工程指示 / 要求簡箋(E.I.)

工程指示編號：EI / 1833 / 20

工程名稱：觀塘裕民坊

工程項目：幕牆 吊趟毛條位置改用膠條樣板(廠內樣板)

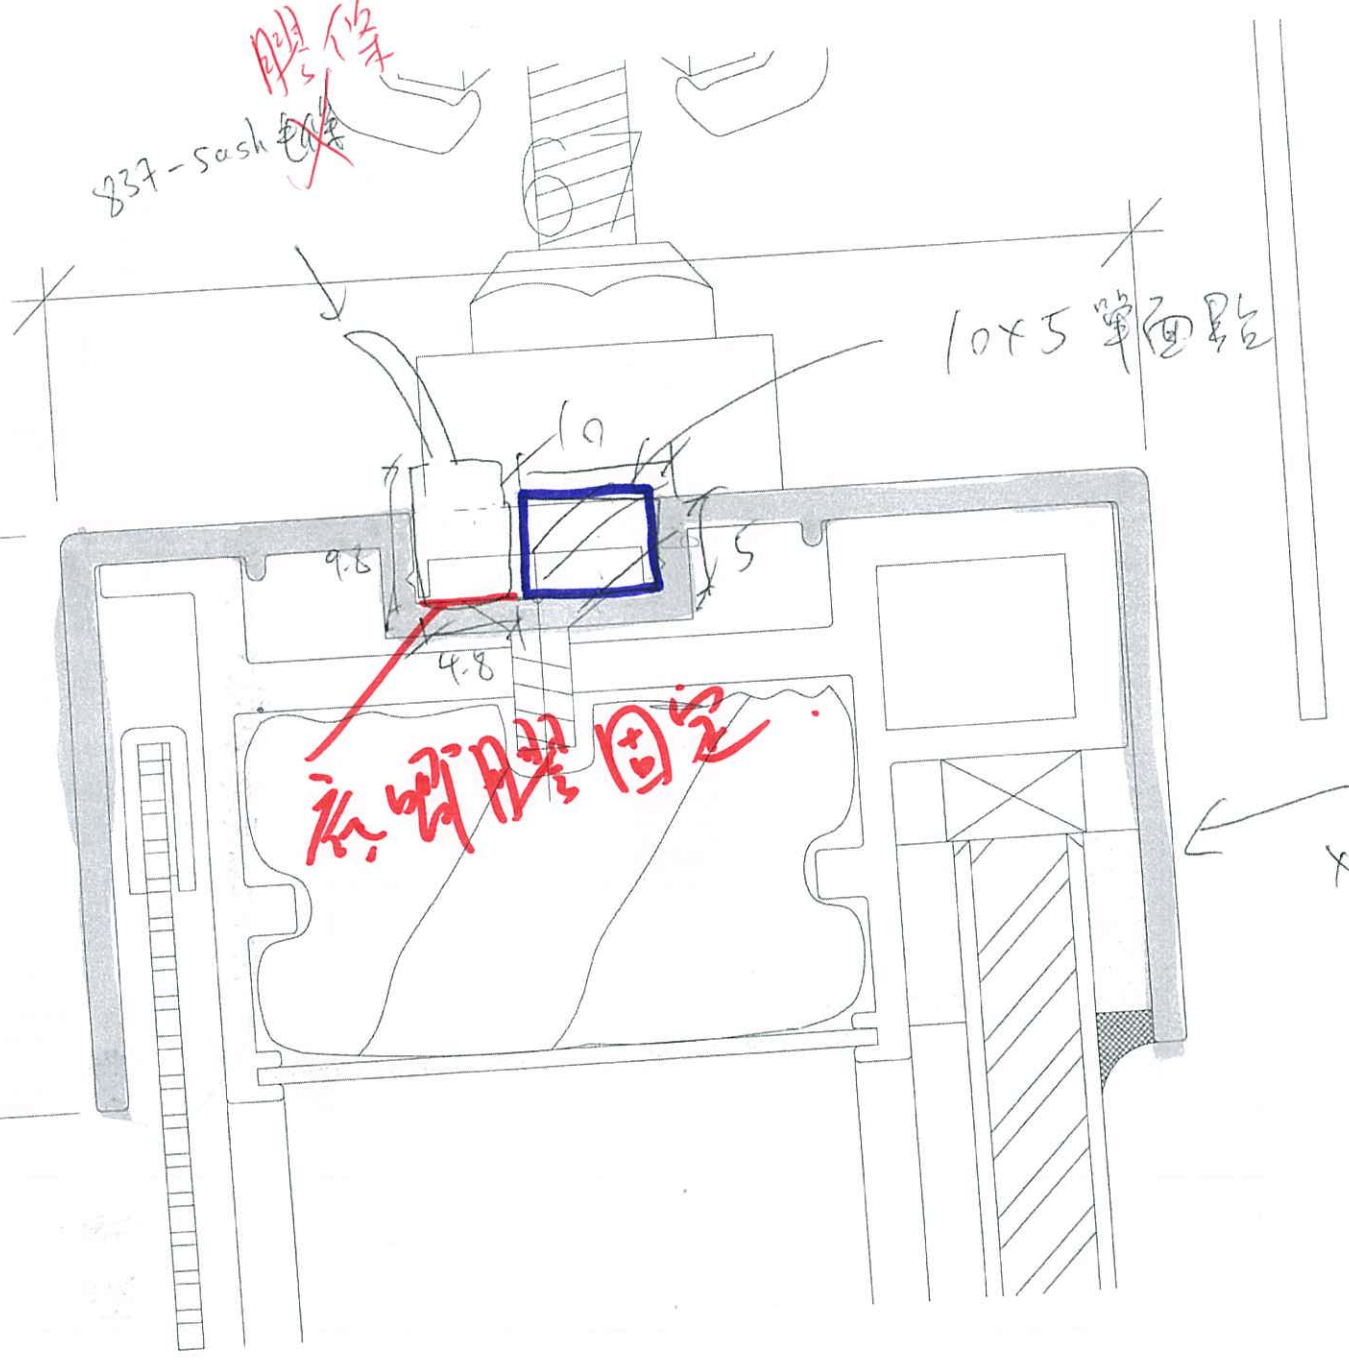
請在廠做樣板，按附頁圖紙方案

因現場吊趟仍有漏光問題，先用此方案試做廠內樣板 1 件，完成後拍照傳上群組

837-sash ~~零件~~ <sup>零件</sup>

10x5 單面點

底明膠固定

A 版：確認此樣，大貨按此做法，單面貼+膠條，*稍後提供修改加工圖*

*10x5 單面貼 + 837 sash 膠條*

編號: 837-sash

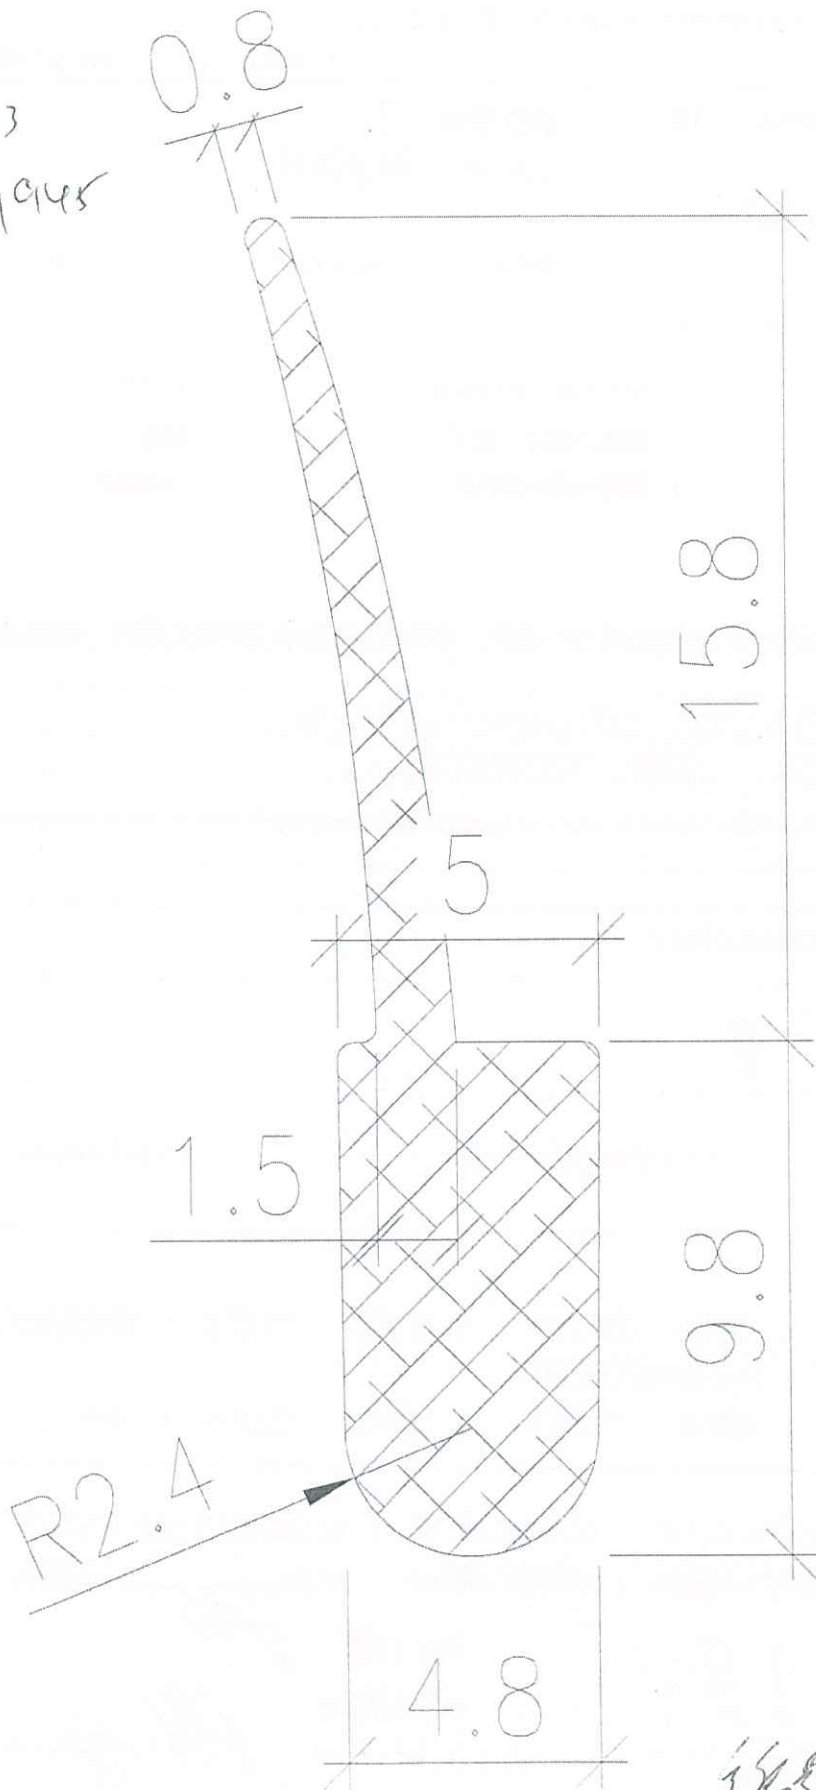
材質 Rubber  
硬度 45  
窗頂用。
